土 研 資 料 第1978号

山田川流路工水理模型実験報告書

建 設 省 土 木 研 究 所

本報告書は、昭和57年度に建設省土木研究所が、建設省近畿地方建設局六甲砂防工事事務所の依頼により、水理模型実験から山田川に計画された流路工の計画諸元についてまとめたものである。

图-23(4) 水位・河床高縦断图 CASE-9(計画高水流量)

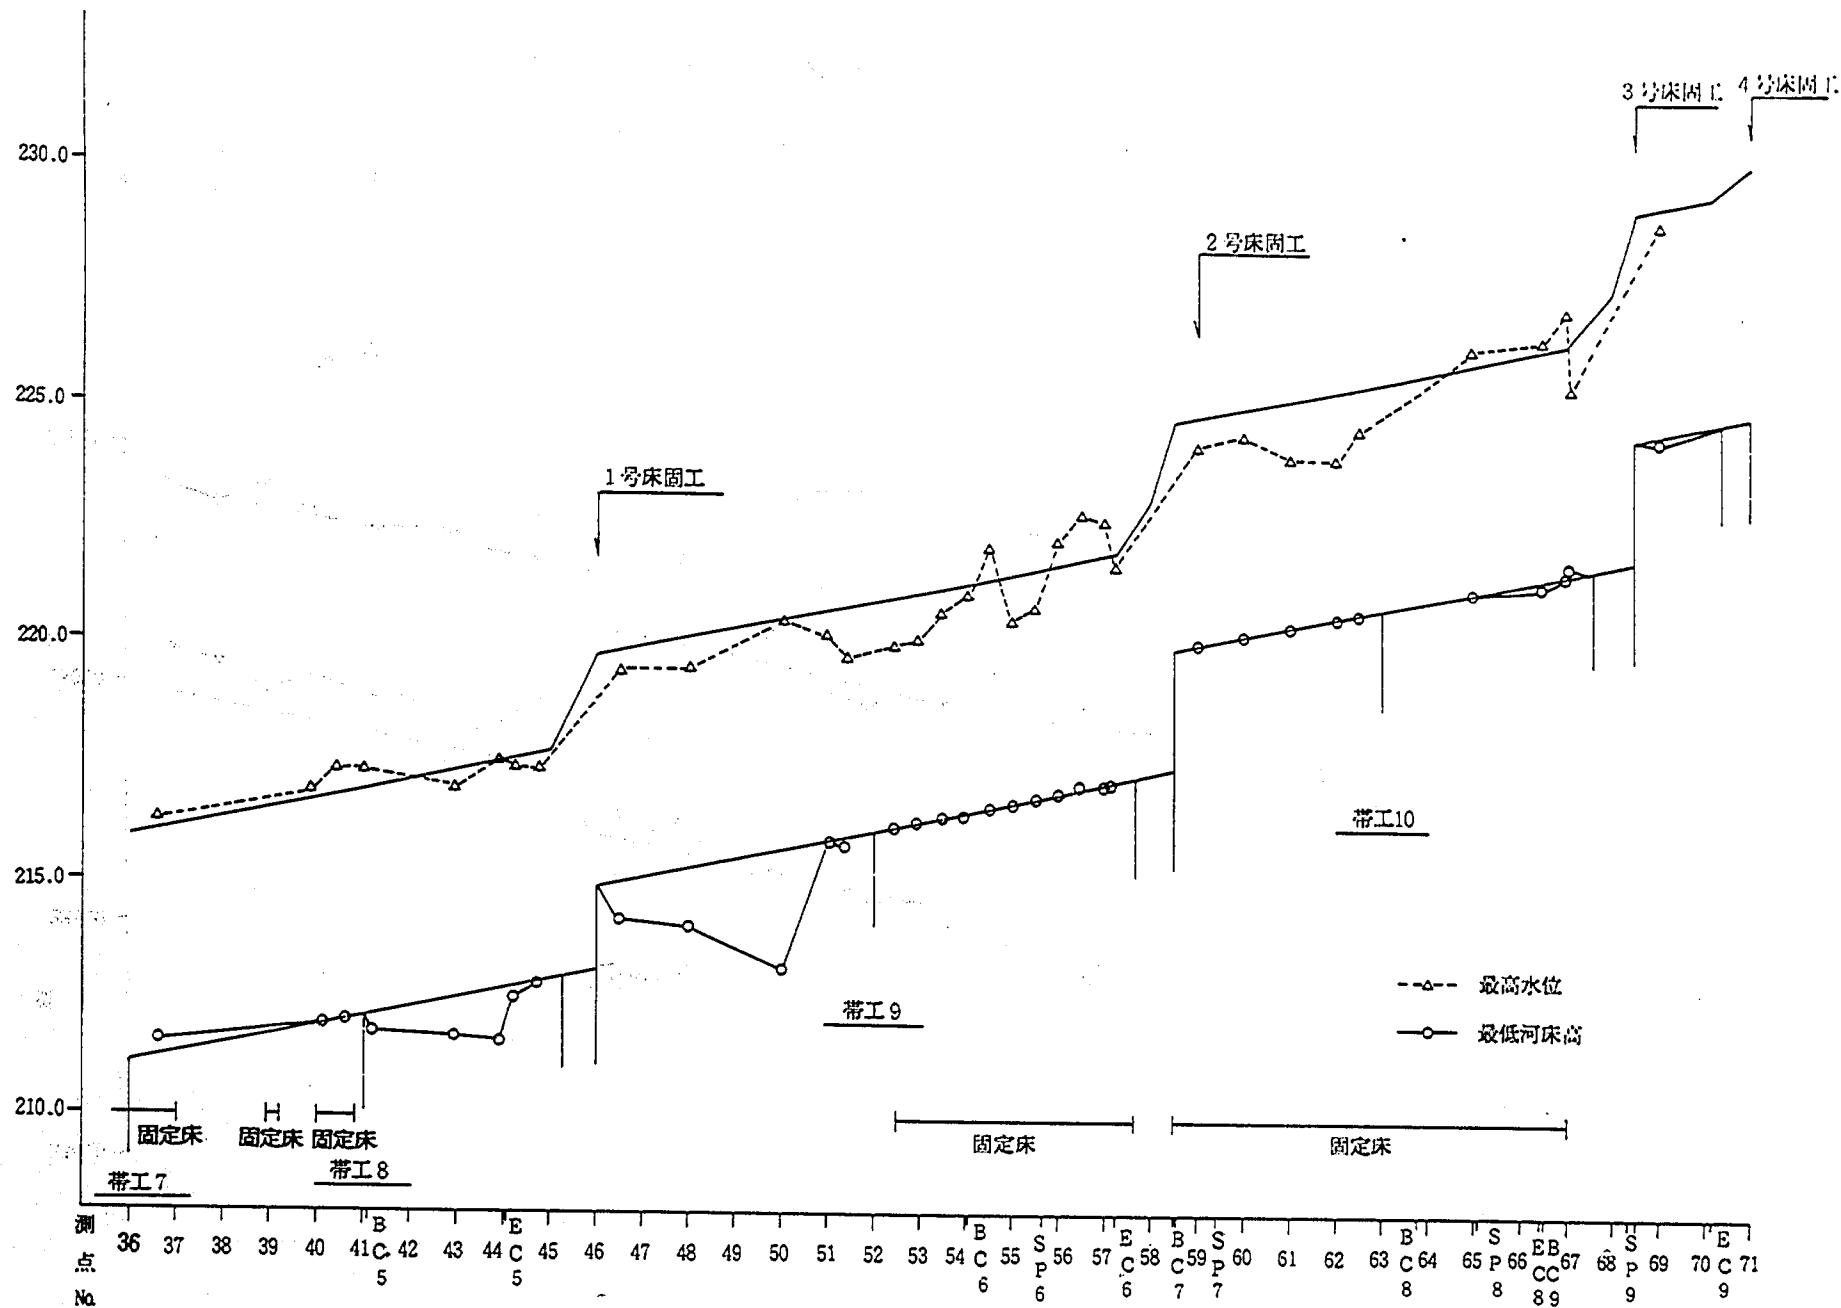
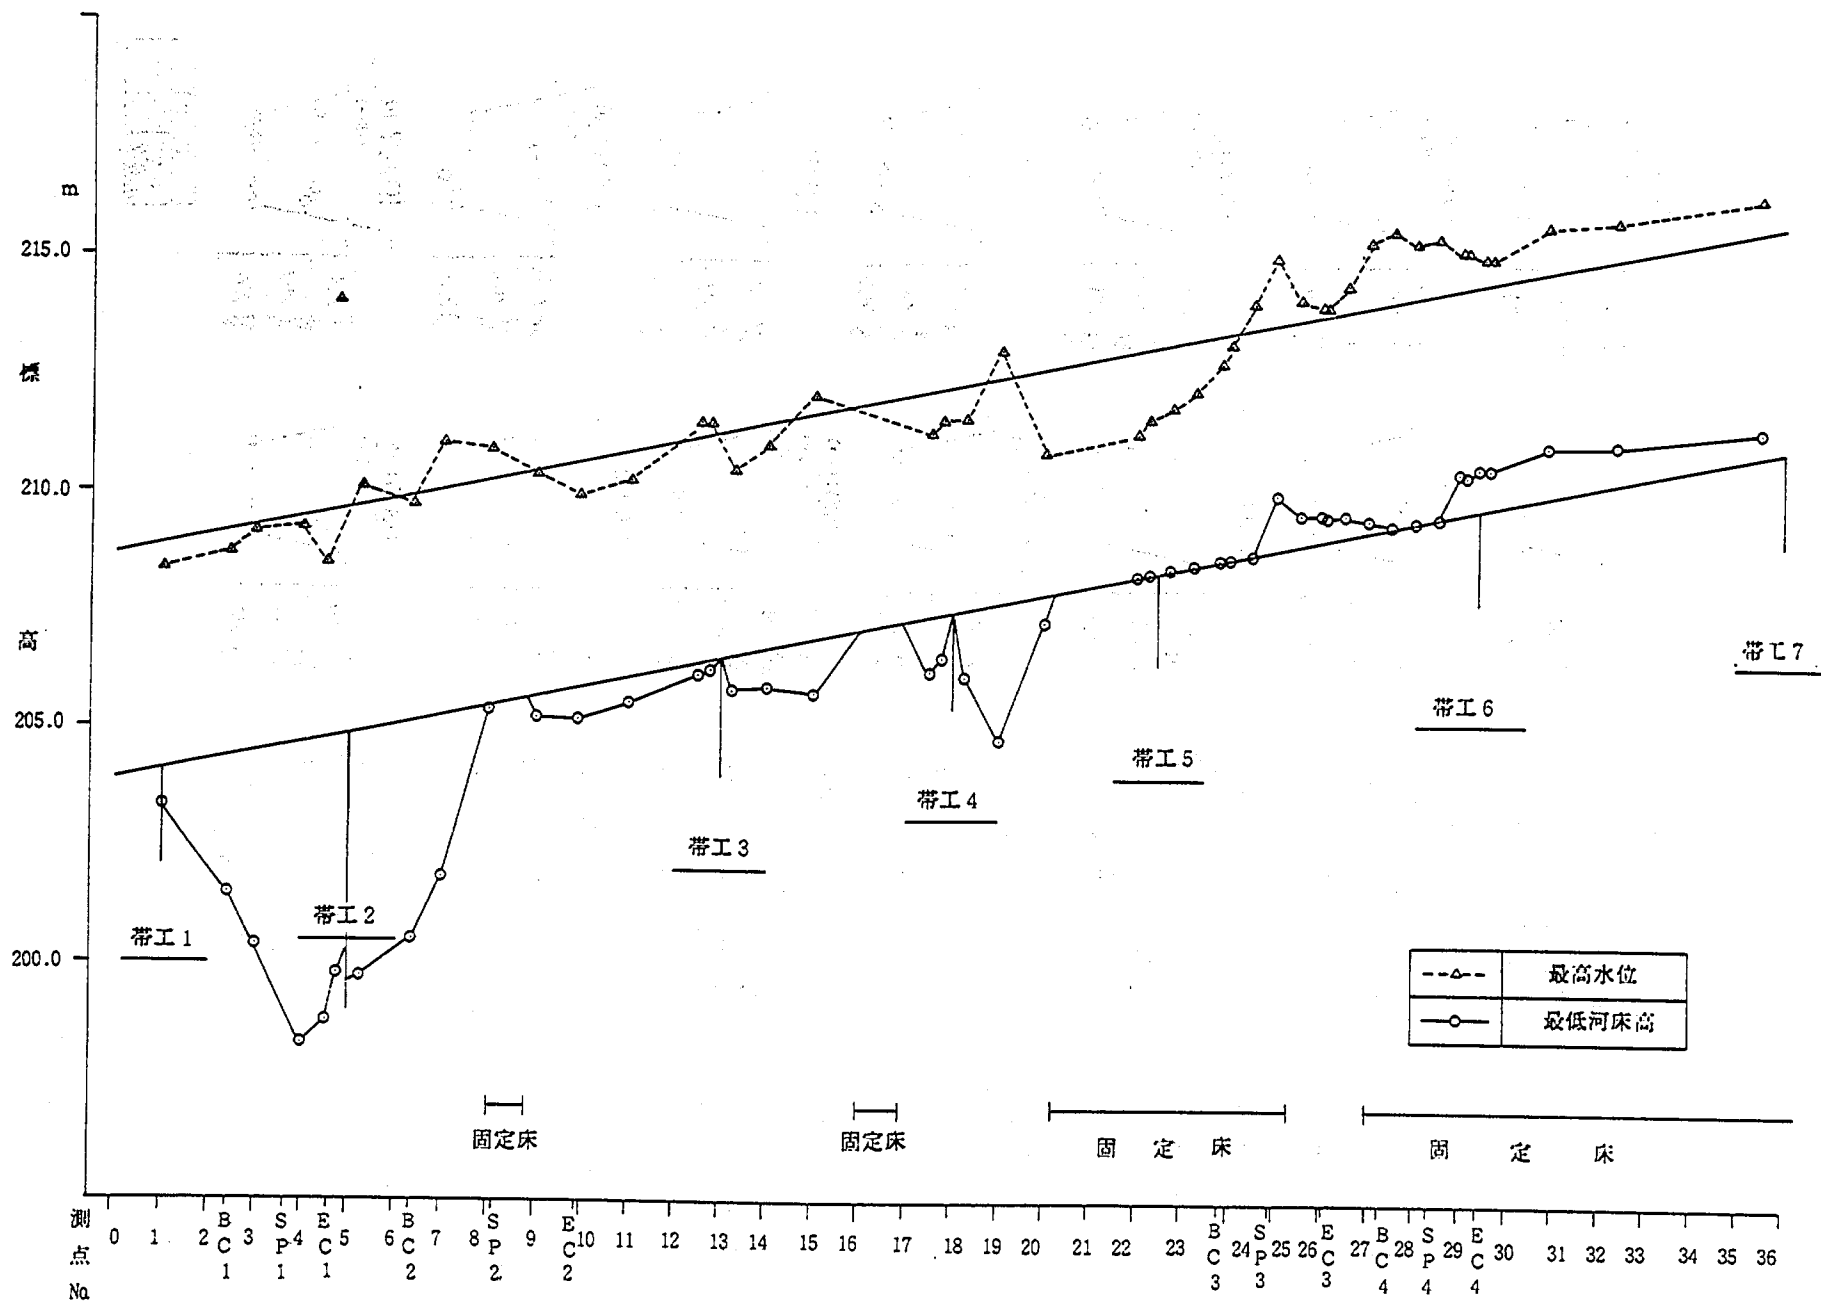
移動床を固定したり、横工に前庭保護工を施工しても、やはり彎曲部の外彎側で水位が上昇して護岸高が不足するので、嵩上げを必要とする区間が存在する。(写真-22)

図-23と図-24より1 m以上の嵩上げを行うことが望ましい区間を列挙すると次のとおりである。

- ① EC 1 ~ Na19区間で1 m

- ② B.C 3 ~ E.C 4 の区間で 2 m
- ③ E.C 4 ~ E.C 5 の区間で 1 m
- ④ B.C 6 ~ E.C 6 の区間で 1 m
- ⑤ E.C 11 ~ E.C 12 の区間で 1 m
- ⑥ B.C 14 ~ E.C 14 の区間で 1 m

图25(1) 水位・河床高变化 (case 7, 既応最大流量)

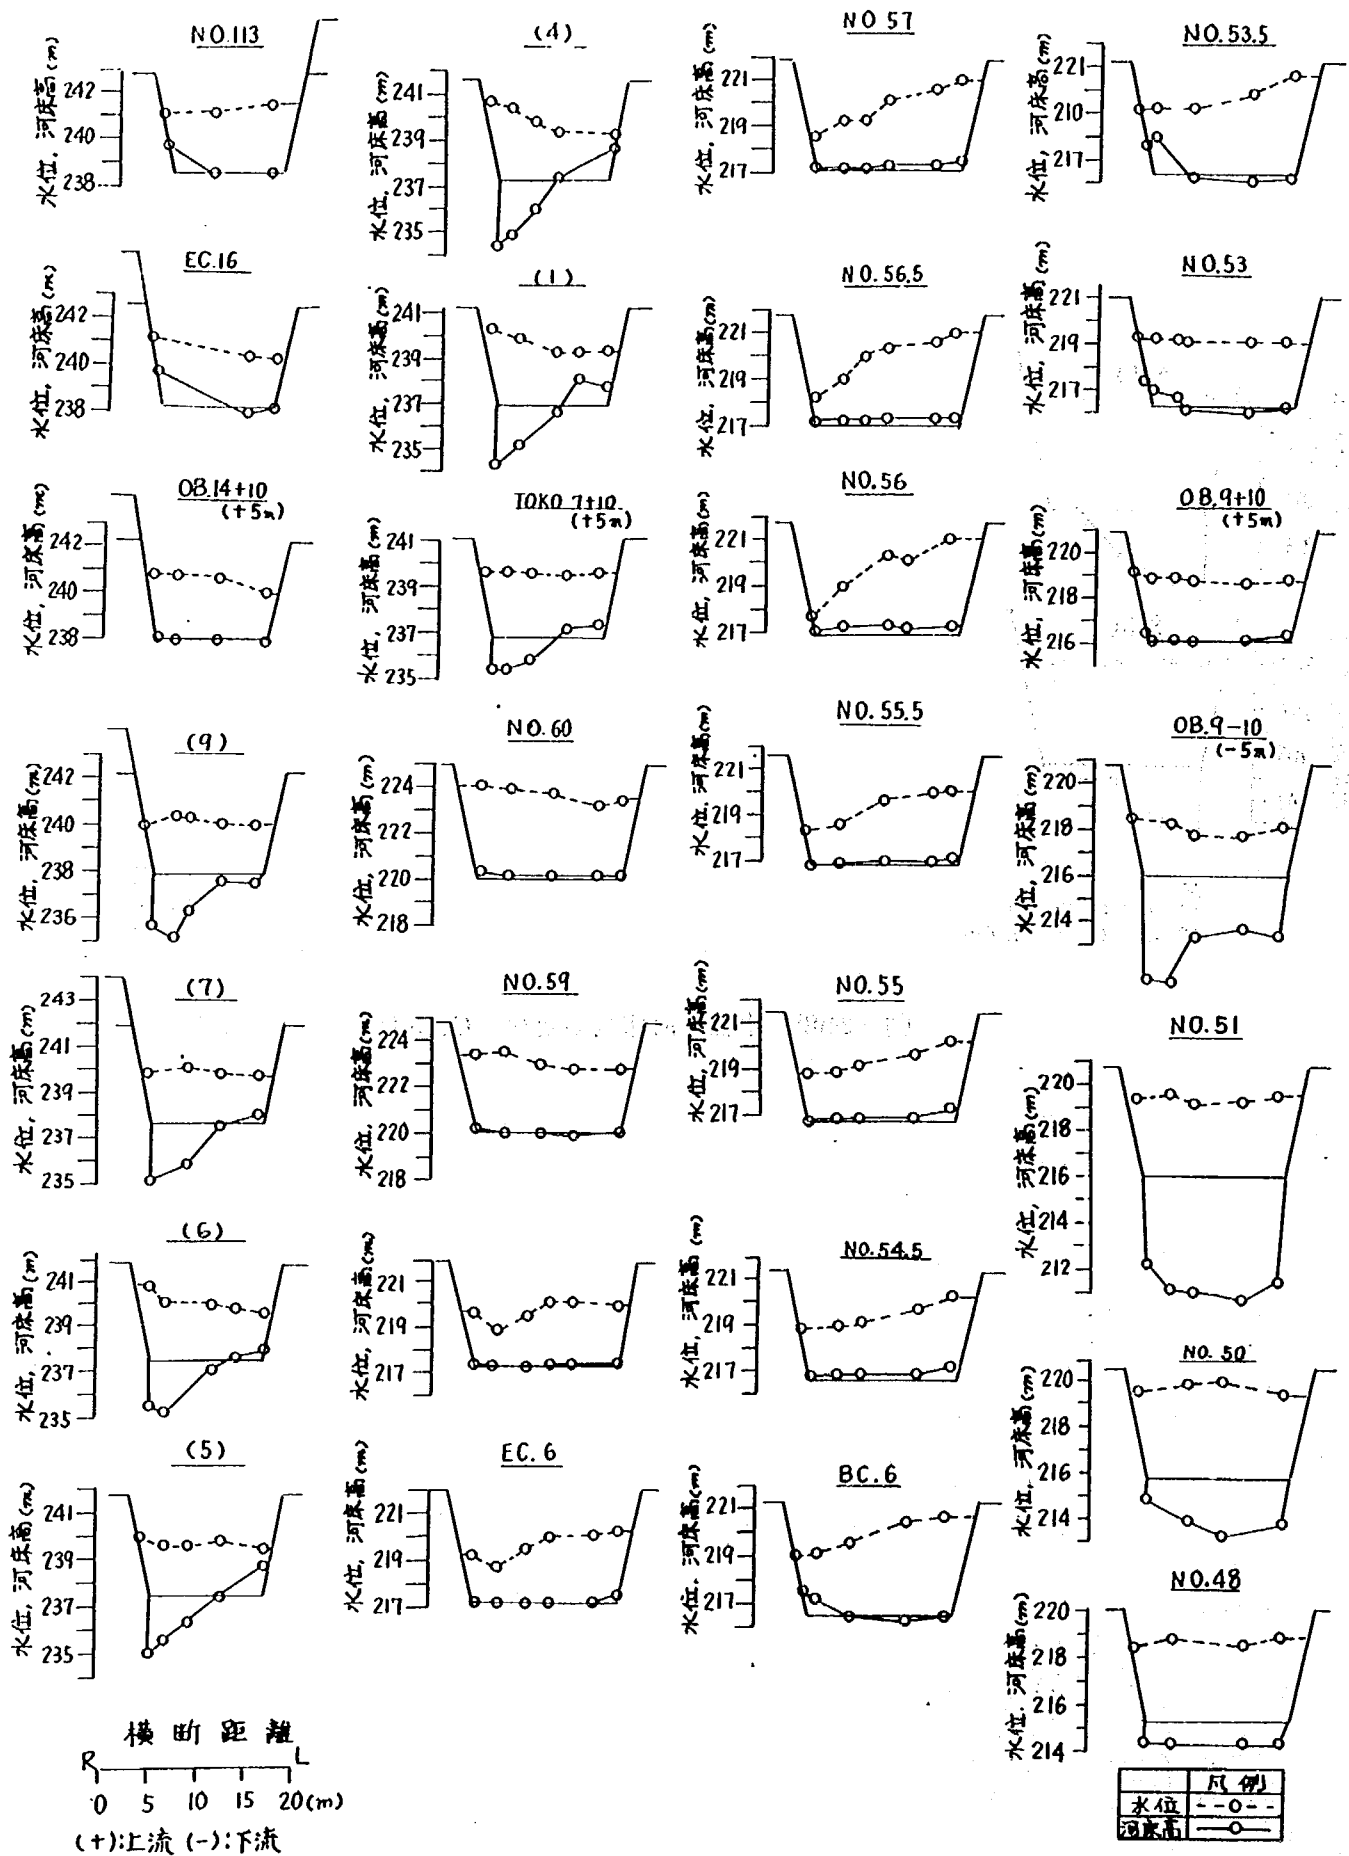
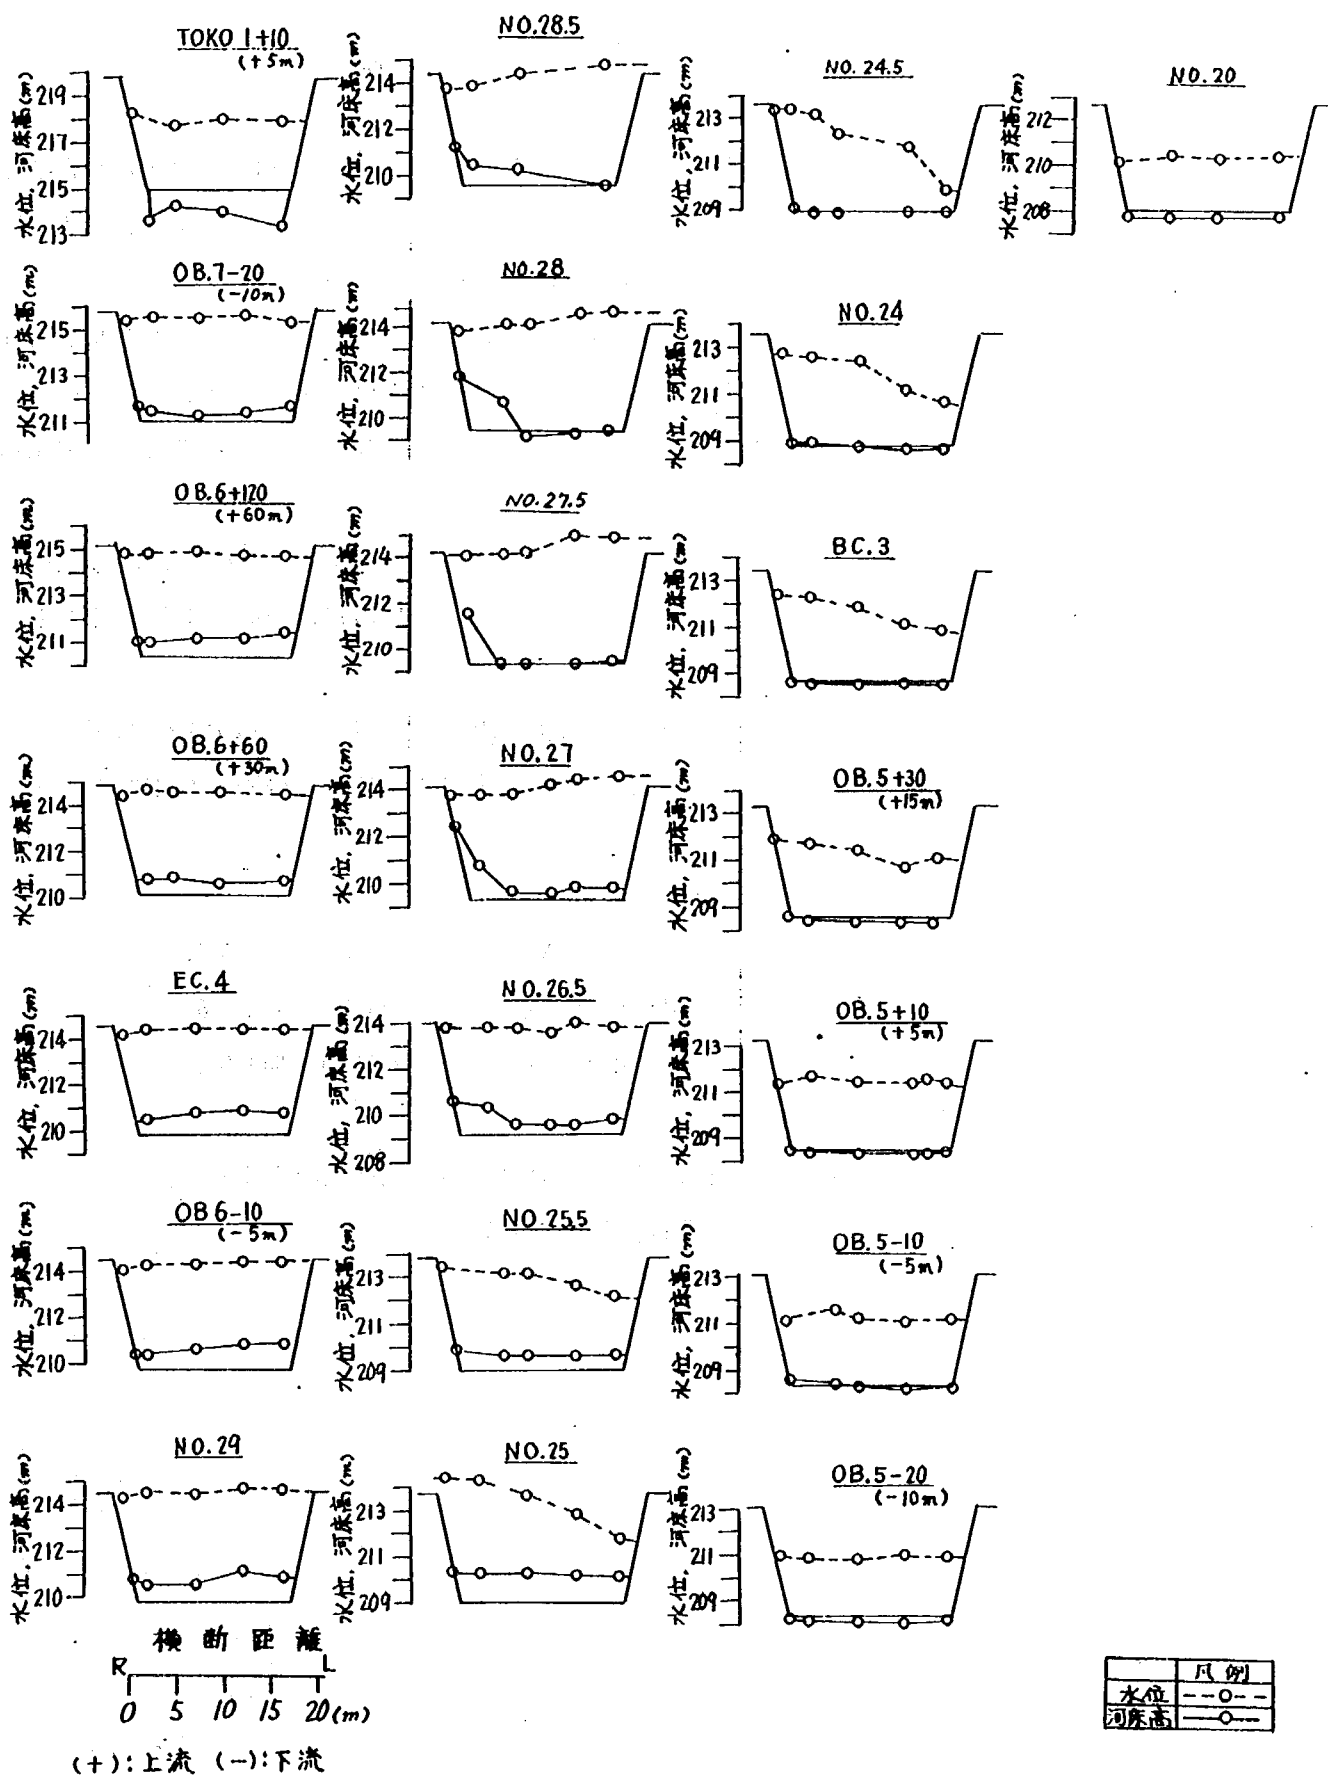
また、Na 26.5 ~ Na 31 の区間は内彎側においても護岸を 2 m 程度嵩上げる方がよい。既応最大流量を対象とする実験結果を図 - 25 に示しておいたが、既応最大流量においても、次に列挙する区間は護岸高が不足する。

- ① IP 3 ~ IP 4 の区間では全体に護岸高に余裕がなく、外彎例においては 0.5 ~ 1.0 m の護岸の嵩上げが必要（写真 - 23）
 - ② Na 37 ~ 6 号帯工区間で両護岸を 0.2 ~ 0.3 m
 - ③ 6 号床固工 ~ Na 96 区間の右岸で 0.2 ~ 0.5 m
 - ④ Na 101 ~ Na 100 区間の左岸で 0.2 ~ 0.5 m
 - ⑤ Na 128 ~ Na 127 区間の左岸で 0.2 ~ 0.3 m
- 等である。
